Stol som Kinnarps återkallar!

Kinnarps

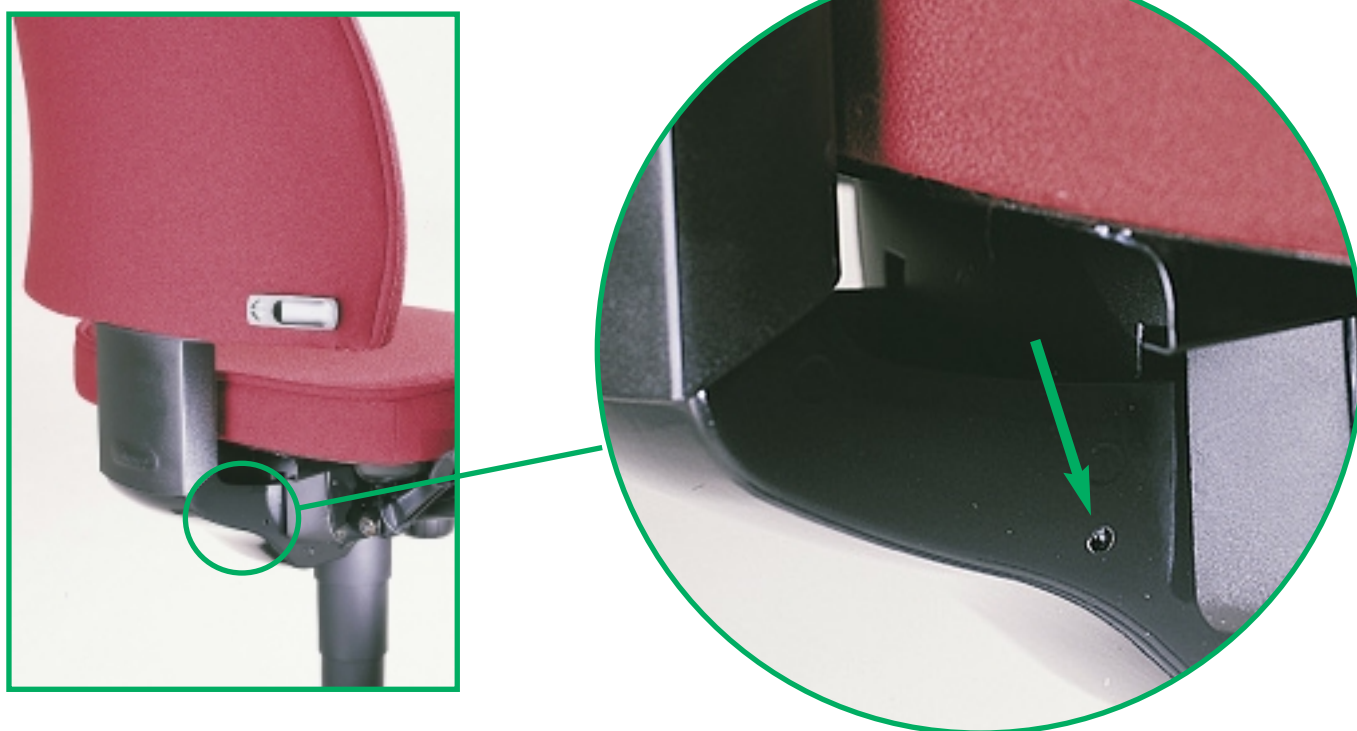
Tyvärr var den första produktionsserien av Kinnarps 6000/8000-stolar 1994 behäftad med ett smärre konstruktionsfel. Ett hål i ryggstolpen (se bild) placerades på ett sådant sätt att konstruktionen försvagades. Därför återkallar Kinnarps nu samtliga stolar i den aktuella serien.
